Změnový list

79

Název: Nový pavilon goril

1. Předmět změny: Silnoproud - doplnění a změny dle požadavků Zoo Praha

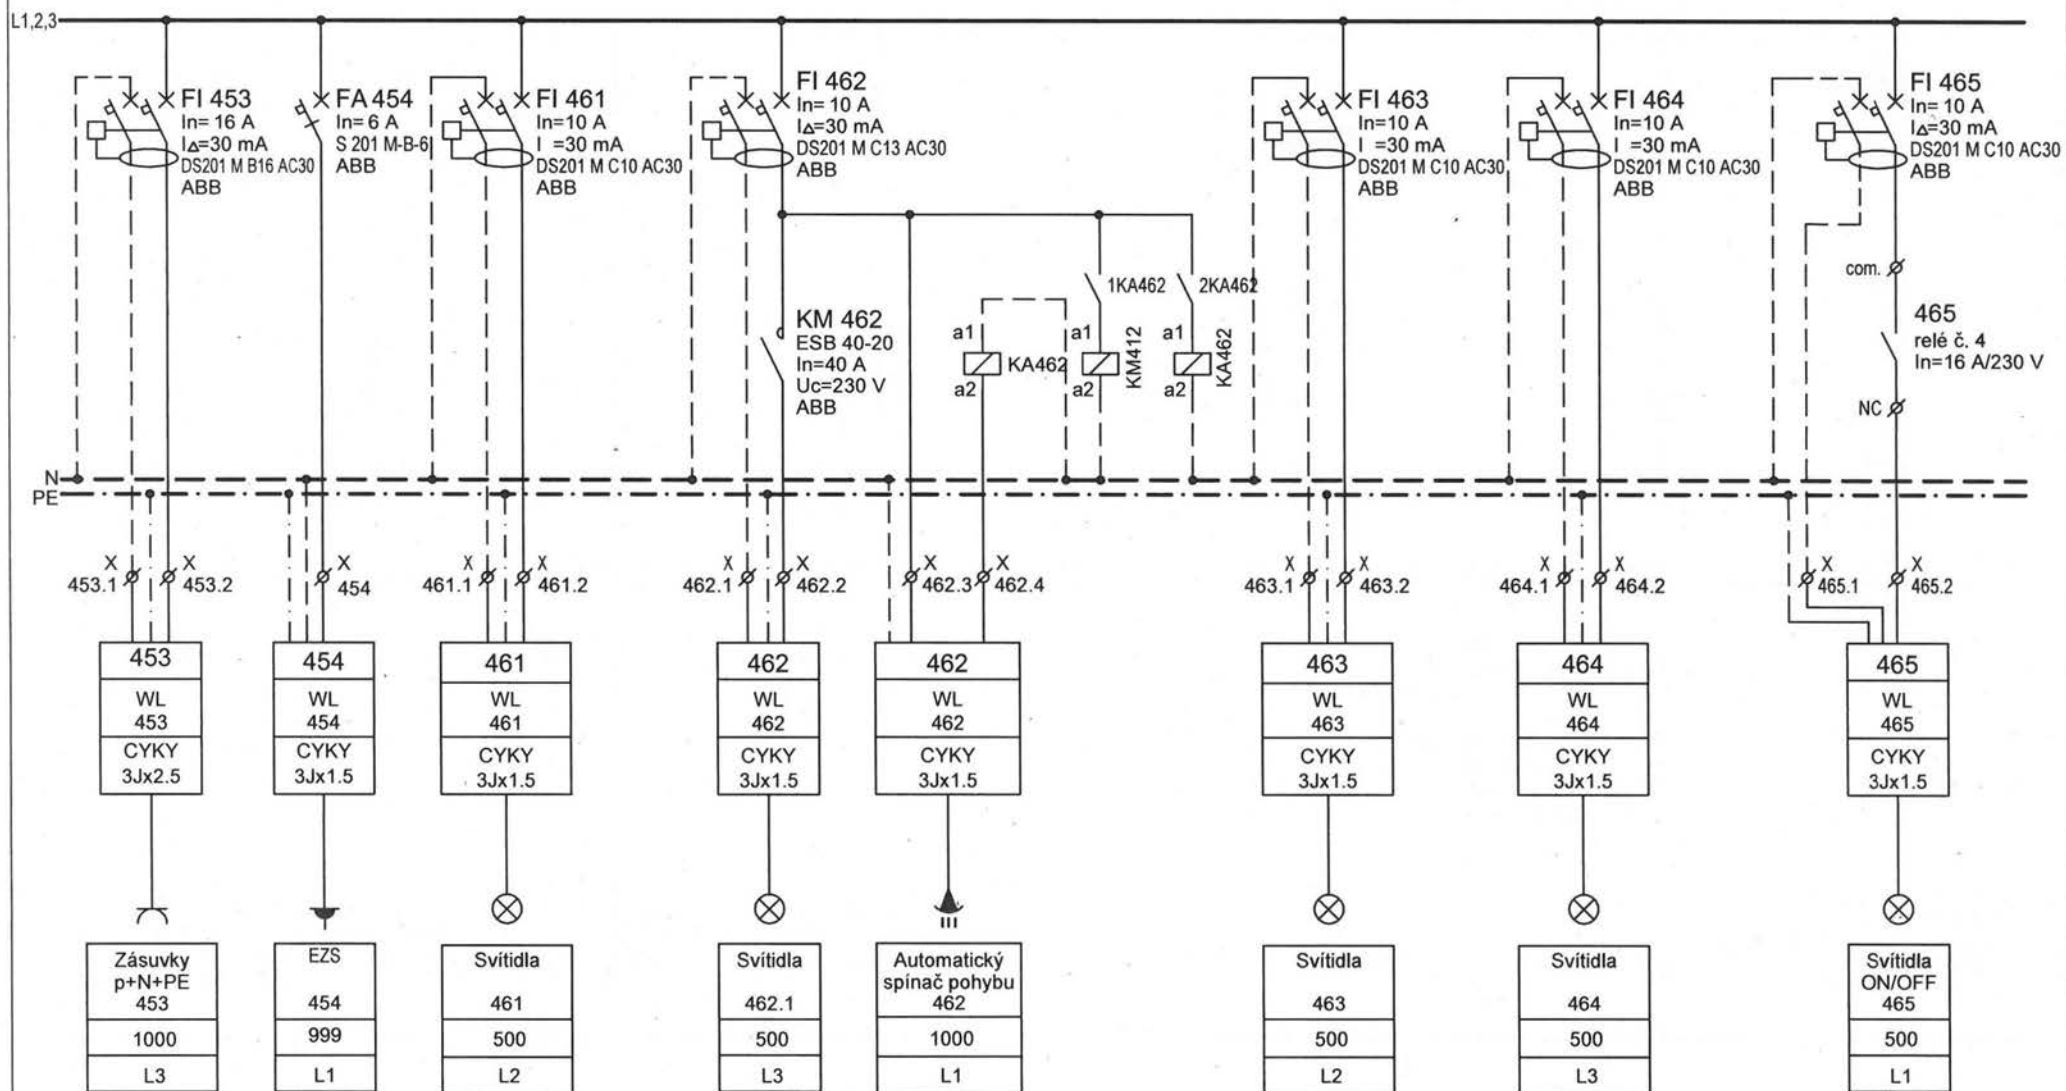
REVIZE 12.2020 - ZÁSADNÍ ÚPRAVY - sledování otevřené polohy oken

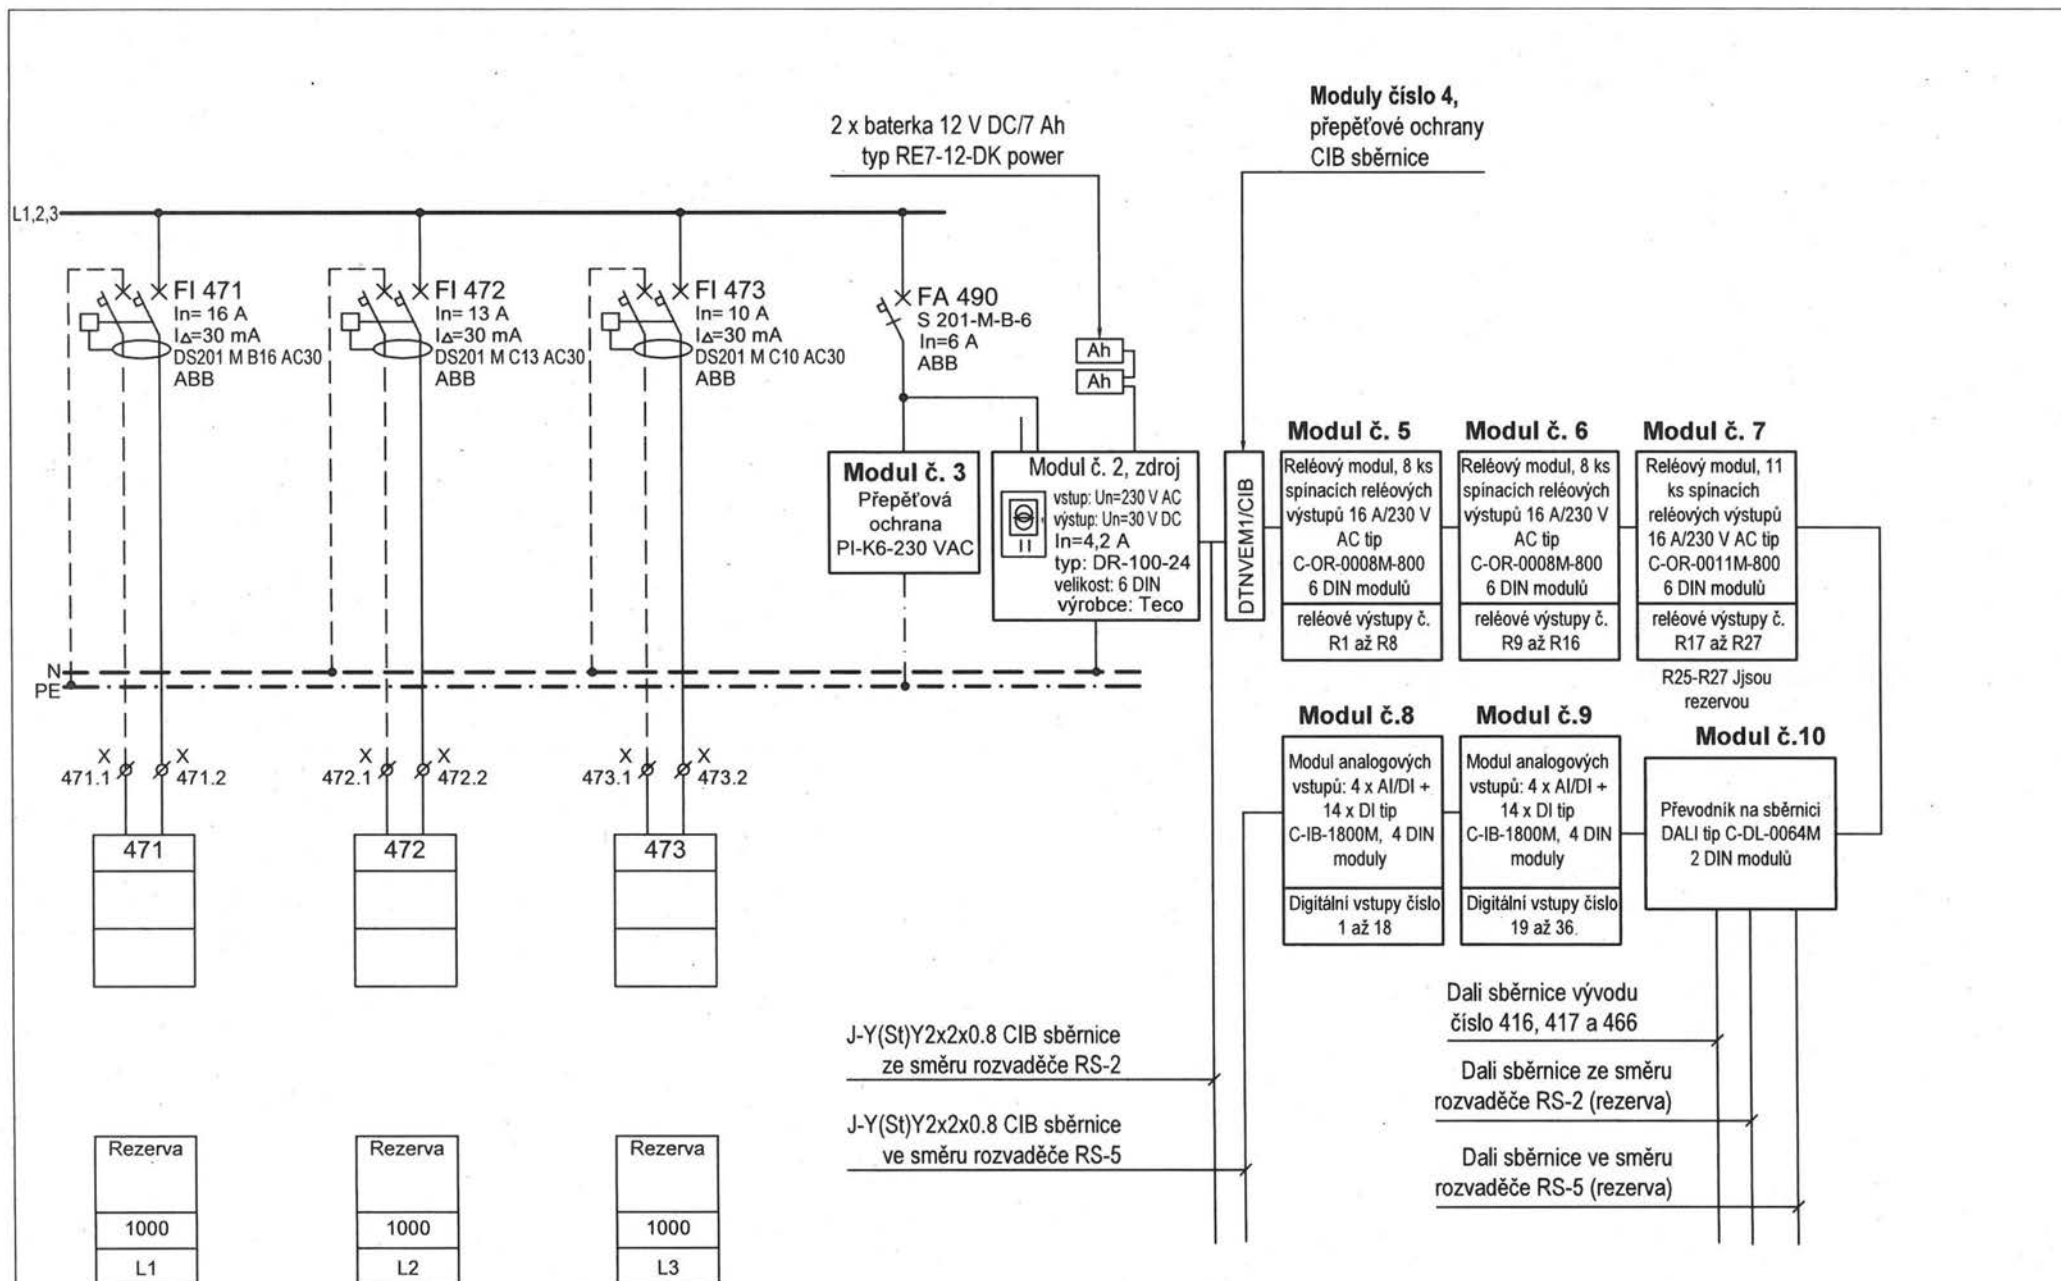
REVIZE 12.2020 - úprava připojení ovládacích kabelů a číslování svorek

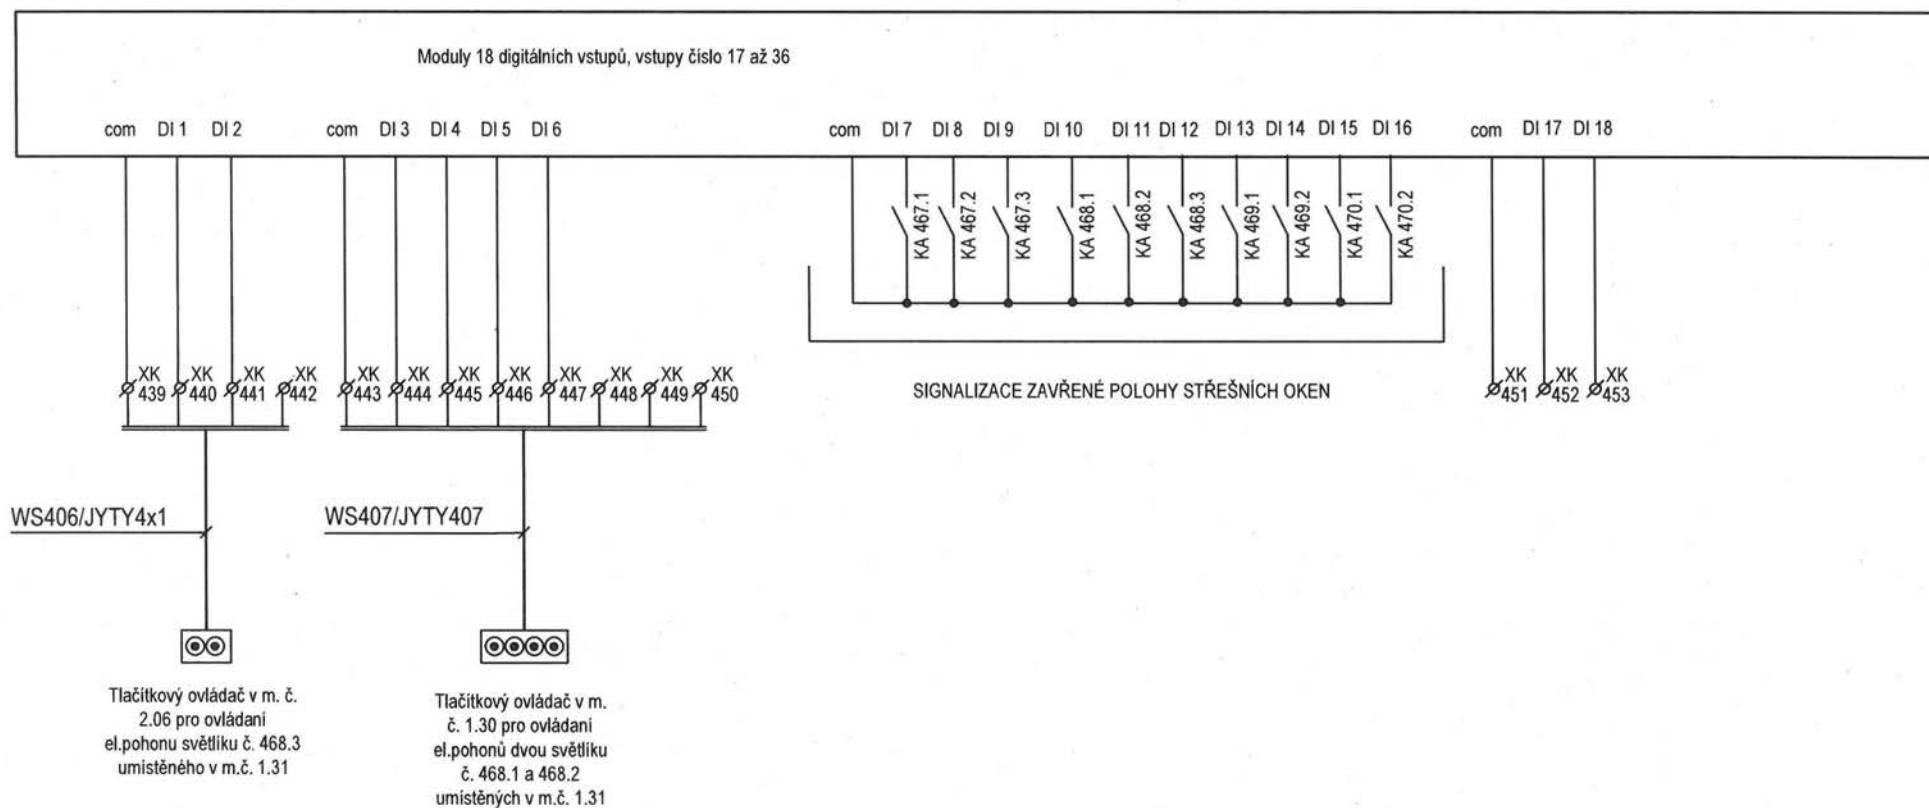
REVIZE 12.2020 - nové vstupy pro sledování otevřené polohy oken

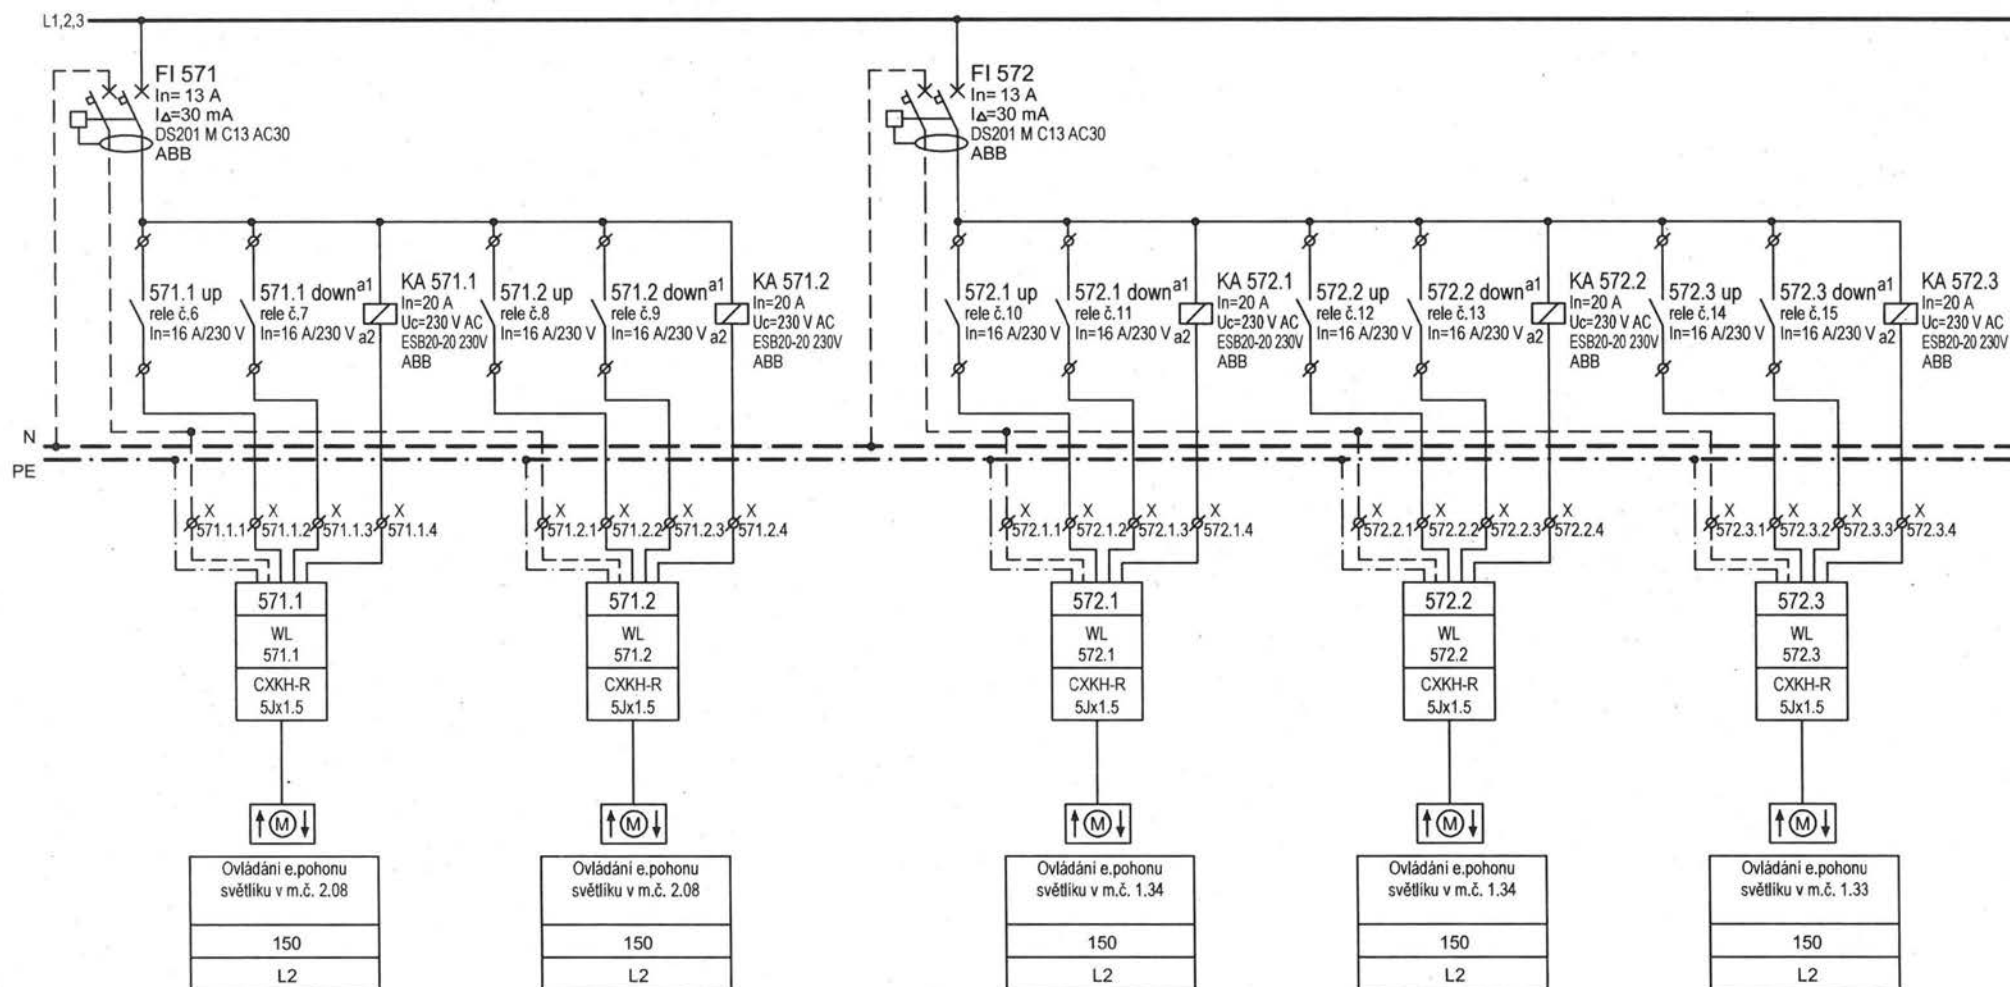
REVIZE 12.2020 - ZÁŠADNÍ ÚPRAVY - sledování otevřené polohy oken

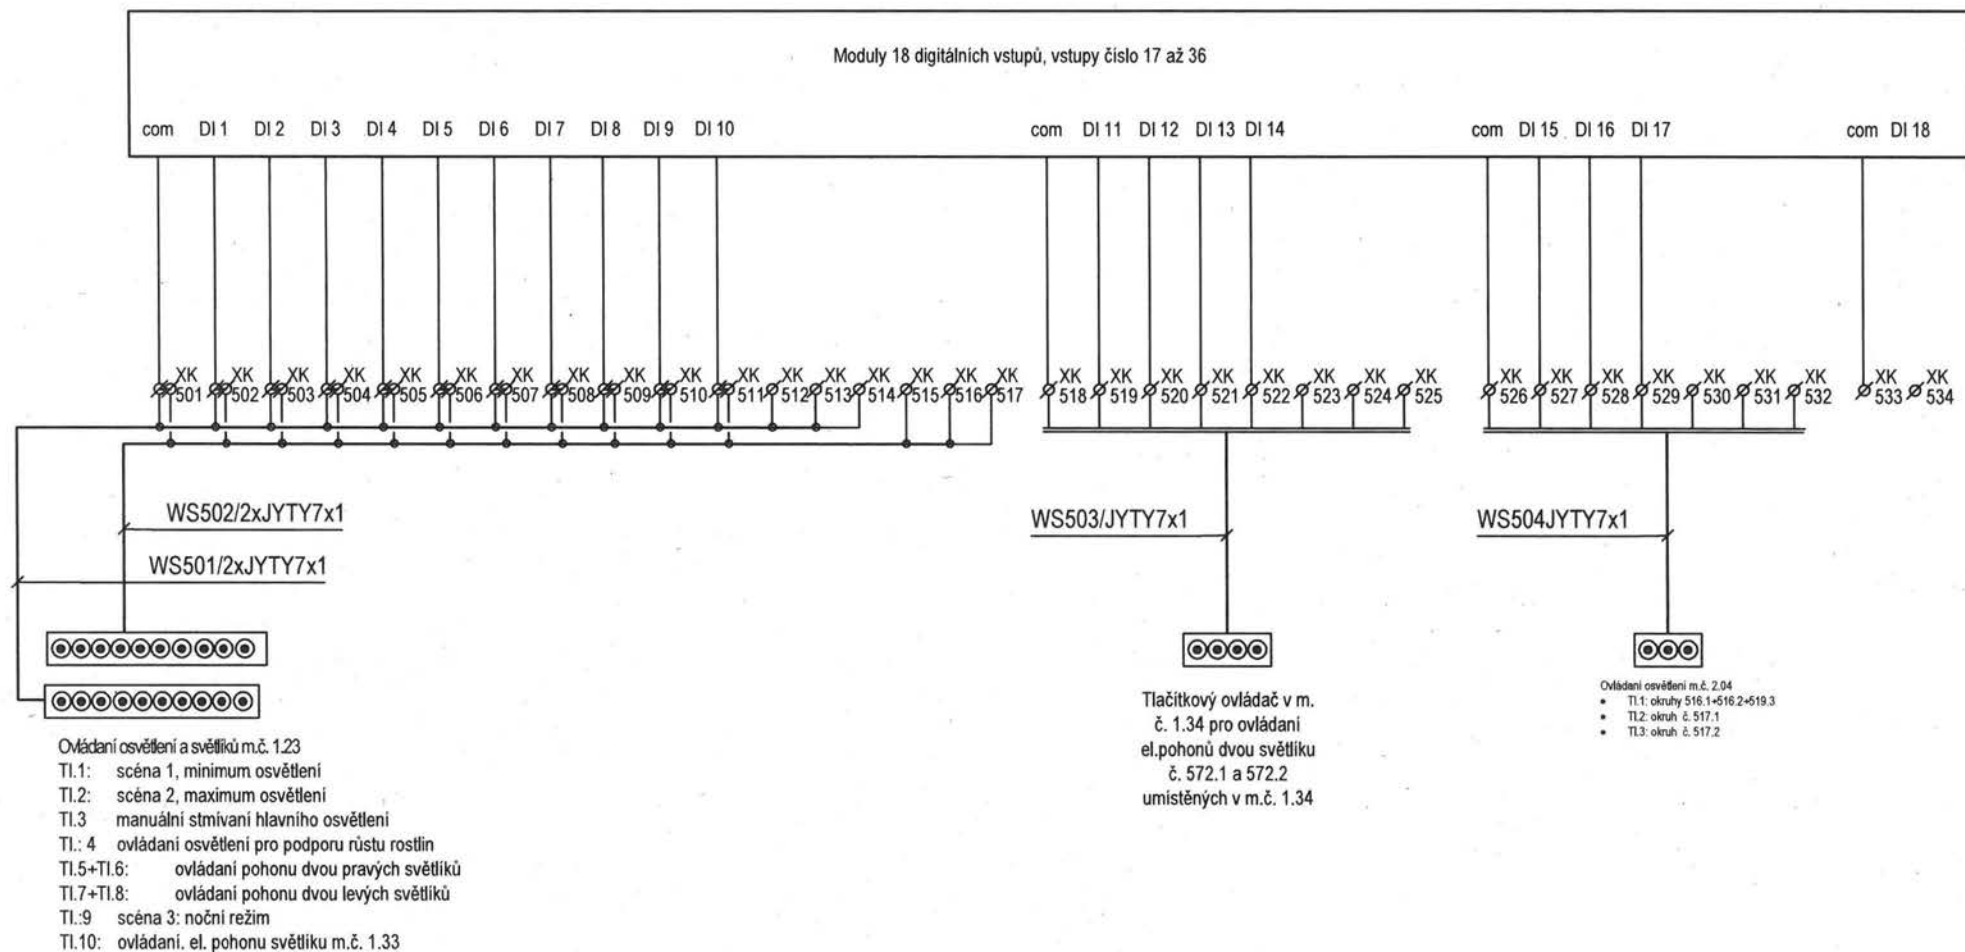
REVIZE 12.2020 - úprava připojení ovládacích kabelů a číslování svorek

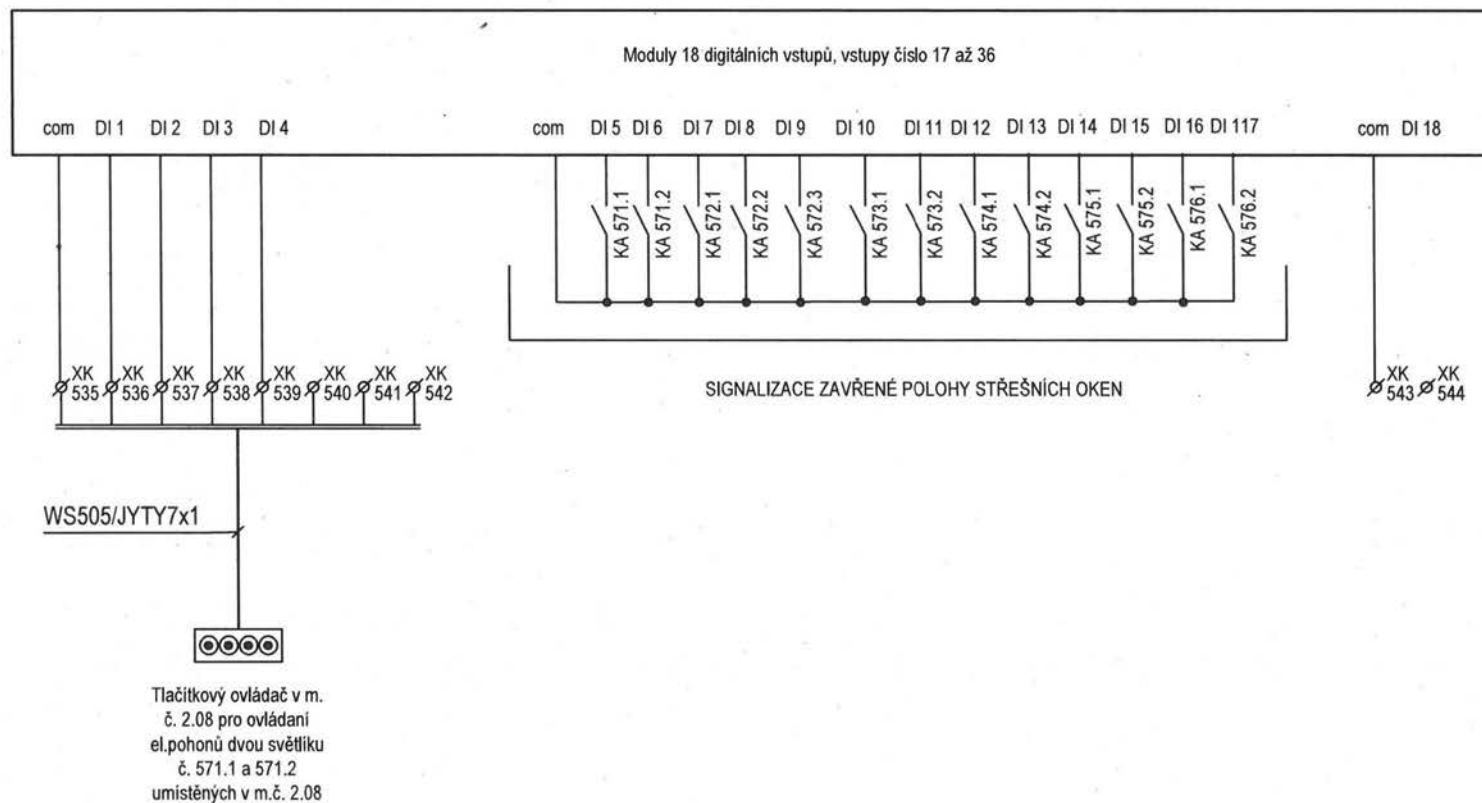
REVIZE 12.2020 - nové vstupy pro sledování otevřené polohy oken
